**S.S. 131 di "Carlo Felice"**  
Adeguamento e messa in sicurezza della S.S.131  
Risoluzione dei nodi critici - 2° stralcio  
dal km 108+300 al km 158+000

**PROGETTO ESECUTIVO**

**INTERFERENZE**  
**RELAZIONE INTERFERENZE**

T00IN00INTRE01A .pdf

11 - Interferenza  
Fognatura

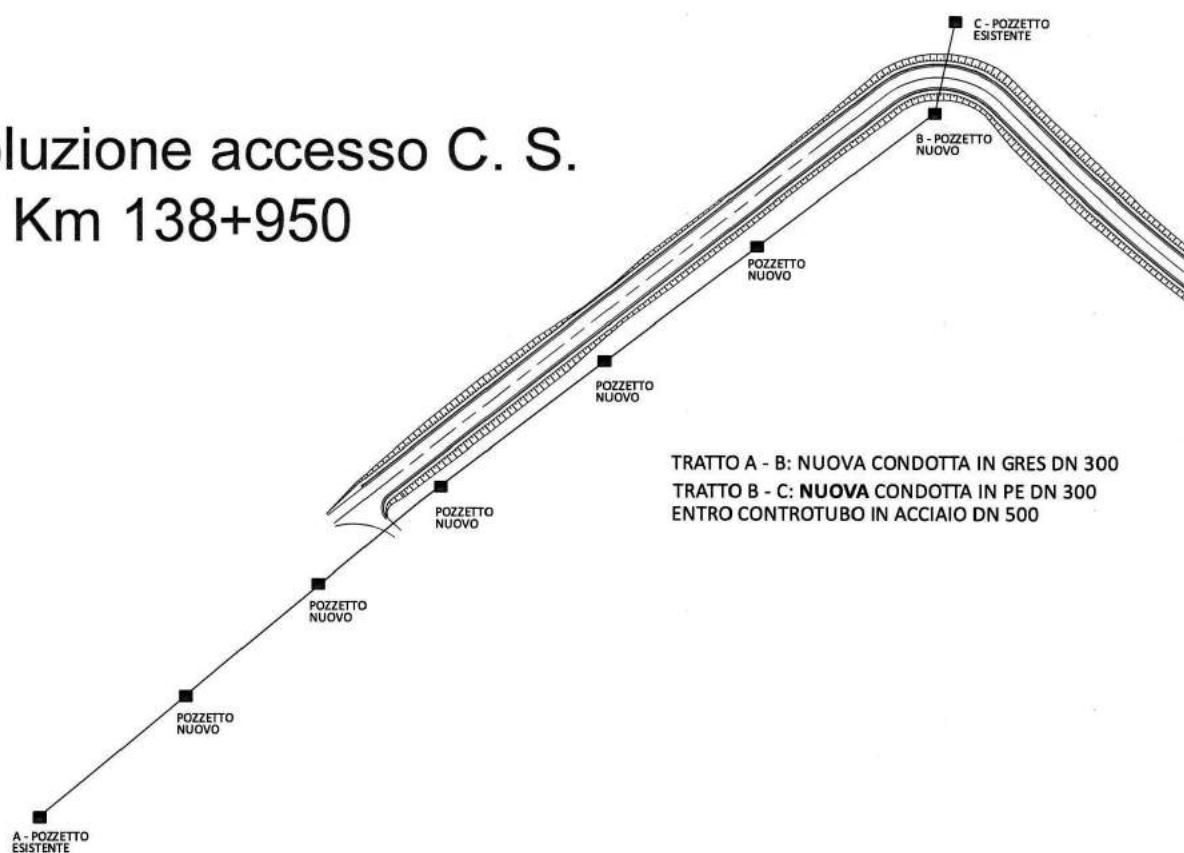
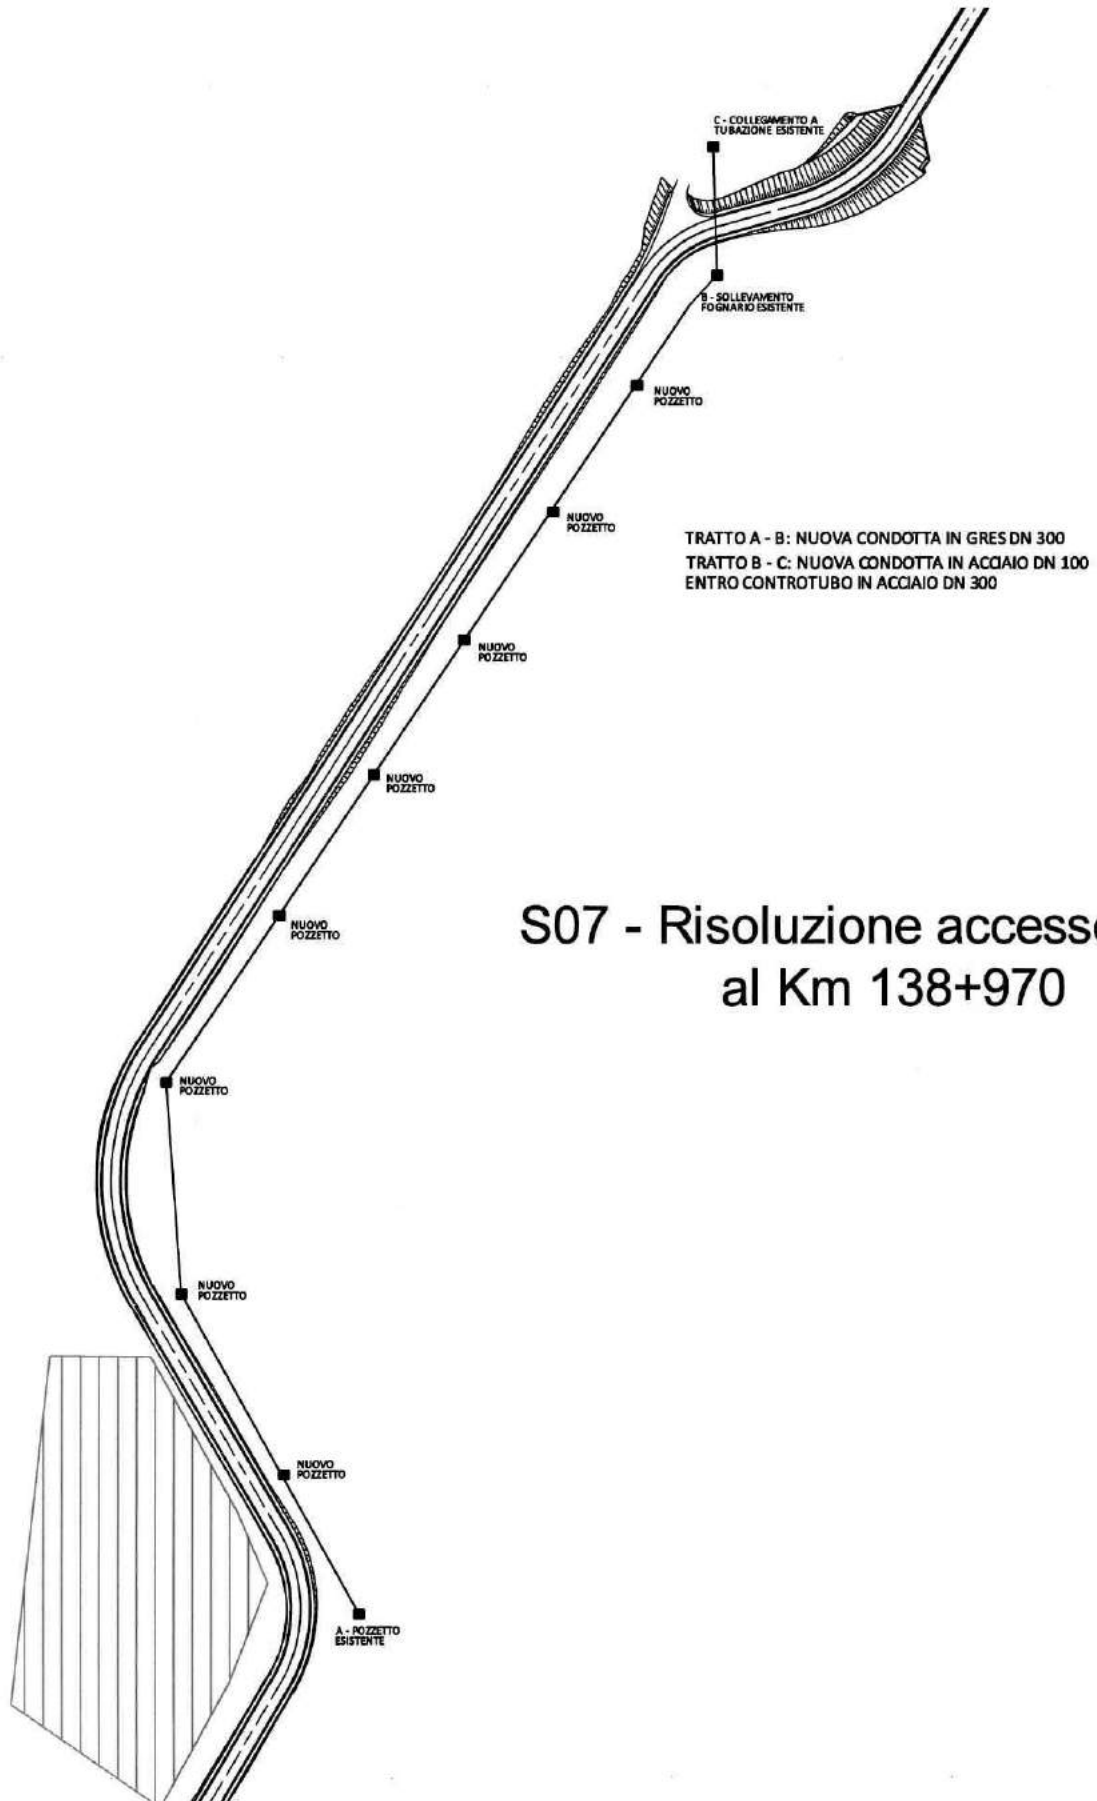
Le interferenze riscontrate sono esplicitate nella tavola "all\_4176783\_11) Interv. Km 138-139 ZIR Tossilo" e riguardano entrambe condotte fognarie gestite da Abbanoa e di proprietà del Consorzio ZIR Macomer Tossilo. Nello specifico le interferenze sono le seguenti :

Per quanto sopra si ritiene che alla risoluzione delle interferenze, con realizzazione delle opere sopra descritte e meglio specificate anche nell'elaborato planimetrico allegato, si debba procedere a cura e spese di ANAS Spa in qualità di ente attuatore dell'intervento.
